<Référence Notification: 97307925-FA>

Notification d'information de sécurité - Information Importante relative aux Systèmes de valves aortiques ACURATE neo2™ et ACURATE Prime™ (Implantation d'une valve aortique par voie percutanée (TAVI))

Objet : Mises à jour du Mode d'emploi et de la formation des médecins pour le Système de valve aortique ACURATE neo2™ (TAVI), et recommandations pour ACURATE Prime™, relatives au risque de sous-expansion de la valve. Le terme de valvule est utilisé dans la notice d'utilisation (IFU).

ANNEXE 1 – Mises à jour du Mode d'emploi (IFU) du système de valve aortique ACURATE neo2™

Figure 1 : Valve ACURATE sous fluoroscopie - la sous-expansion de la valve est visualisée comme une commissure postérieure non parallèle

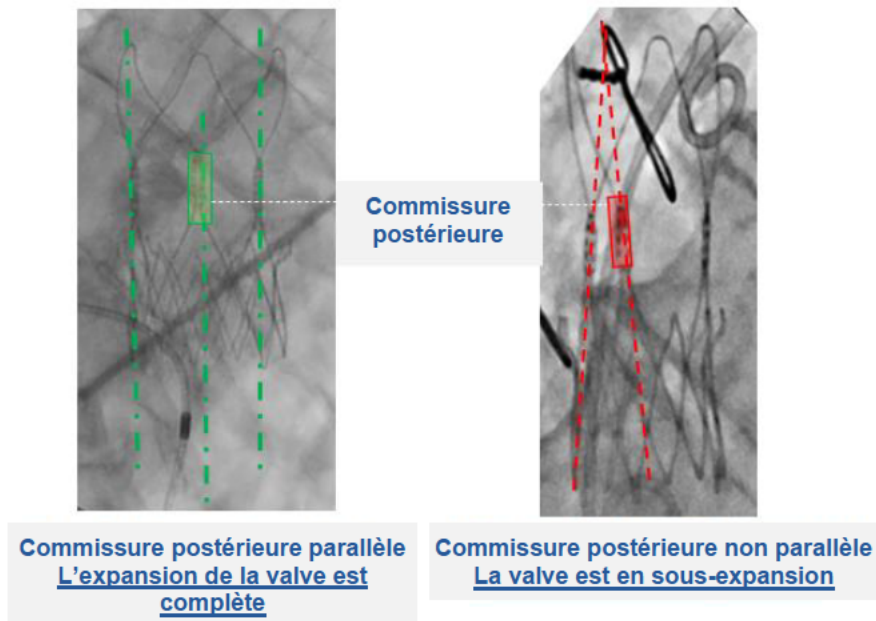
Une analyse détaillée des données à un an a permis d'identifier la sous-expansion de la valve comme un facteur contribuant potentiellement à l'échec du critère d'évaluation principal. La sous-expansion de la valve ACURATE *neo2* a été associée à une augmentation du taux d'événements du critère principal par rapport aux cas où l'expansion de la valve ACURATE *neo2* est complète. Cependant, la sous-expansion de la valve n'a pas été identifiée dans les investigations cliniques avec la valve ACURATE *neo2* ni dans la surveillance post-commercialisation de la valve ACURATE *neo2*.

La sous-expansion de la valve peut être observée sous fluoroscopie (comme le montre la **figure 1**) au cours de la procédure initiale et peut être corrigée par des procédures appropriées de pré-dilatation et de post-dilatation. Par conséquent, Boston Scientific a mis à jour les notices d'utilisation de l'ACURATE *neo2* concernant le risque de sous-expansion de la valve et les procédures susceptibles de réduire ce risque, comme suit :

- L'accent est mis sur la pré-dilatation avec un ballonnet de valvuloplastie de taille appropriée.
- La réalisation d'une deuxième vue fluoroscopique pendant la procédure pour visualiser la commissure postérieure non parallèle et la sous-expansion.
- La réalisation d'une post-dilatation, conformément à l'IFU, pour améliorer l'expansion de la valve.
